COMMUNE DE LA RIVIERE-ENVERSE

PLAN LOCAL D'URBANISME

MODIFICATION SIMPLIFIEE N°1

RAPPORT DE PRESENTATION MISE A DISPOSITION DU PUBLIC

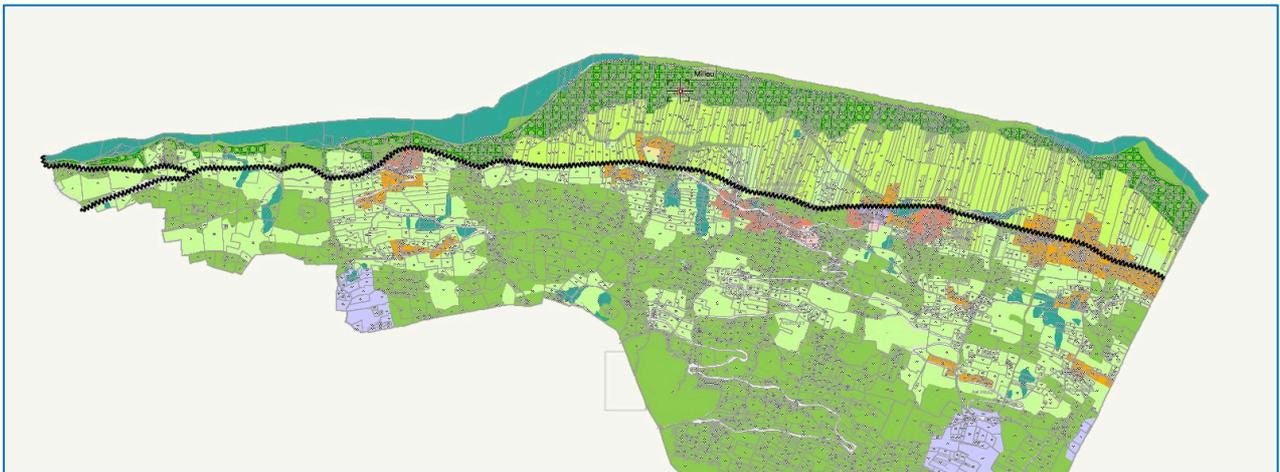
•Par ailleurs le plan de zonage du PLU comportait l'indication graphique des voies classées à grande circulation.

→Le plan de zonage est modifiée en conséquence :

Avant MS1 : la RD 902 à l'Ouest de la commune.

Après MS1 : la RD 902 à l'Ouest de la commune et la RD4 dans la traversée de la commune sont concernées.

CROZET

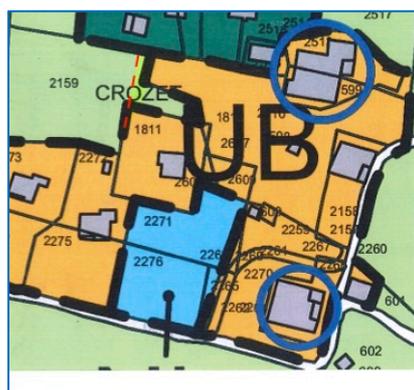
Un ajustement, acté dans le rapport du commissaire enquêteur n'a pas été pris en compte.

Le rapport de présentation en page 41 du diagnostic incluait le secteur dans l'enveloppe urbaine (dent creuse de 600m² au hameau de Crozet).

Le commissaire enquêteur donnait , dans son rapport, son accord pour une modification de la limite de la parcelle au motif qu'elle figurait dans l'analyse de l'enveloppe urbaine, sans toutefois donner entière satisfaction à la demande qui portait sur une surface plus importante.

Je propose une modification de la limite constructible afin d'intégrer dans la zone urbaine la partie de la parcelle 2159 qui est insérée dans l'enveloppe urbaine qui

figure dans le projet. Cette proposition ne répond que partiellement à la demande de Mme Pinaud.
